Samrådsredogörelse

Detaljplan för utökning av kriminalvårdsanstalt, Halltorp

Ekonomiska kartan 1940-tal.

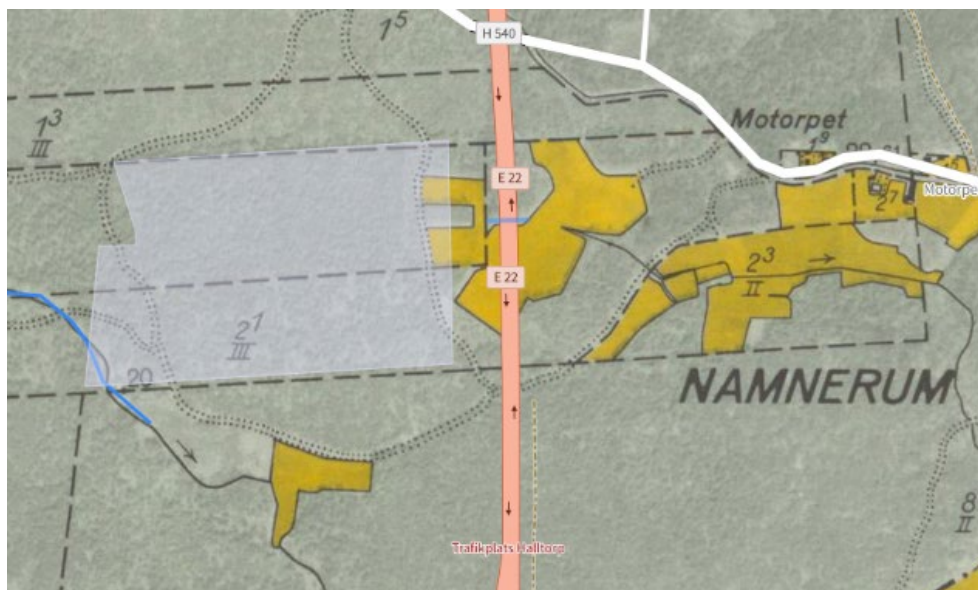
Det måste i det fortsatta planarbetet säkerställas att dagvatten från planområdet inte belastar diken längs E22 och trummor under E22. Dessa är dimensionerade för att hantera vatten från väg och vägområde. Trafikverket

bedömer att det inte finns förutsättningar för att avleda mer dagvatten öster ut mot E22 än nuvarande naturmarksavrinning. Ytterligare belastning riskerar att skada väg och väggropp varvid negativ påverkan på riksintresset E22 inte kan uteslutas gällande framkomlighet och trafiksäkerhet. Trafikverket önskar ytterligare möjligheter studera tänkta dagvattenlösningar innan de kan godtas.

Trafikverket skriver i sitt yttrande att det inte finns förutsättningar för att avleda mer dagvatten österut mot E22 än nuvarande naturmarksavrinning. I dagvattenutredningen beskrivs åtgärder för att begränsa dagvattenflöde till vägdike/trummor. Ett visst flöde bedöms dock vara nödvändigt för att dränera/tömma anläggningar för dagvattenhantering. I dagvattenutredningen anges att det inte finns risk för att vatten stiger upp och översvämmar vägen utan enbart fyller vägdiken och trummor.

Då det sannolikt fanns dränering/ avvattning av jordbruksmark innan vägen anlades bör trummor och diken ha dimensionerats för ett något större nederbördsområde än endast väg och vägområde. I figuren ovan visas ekonomiska kartan från 1940-talet, med nuvarande väg E22 och planområdet. I dagvattenutredningen beskrivs åtgärder för att begränsa dagvattenflöde till vägdike/ trummor.
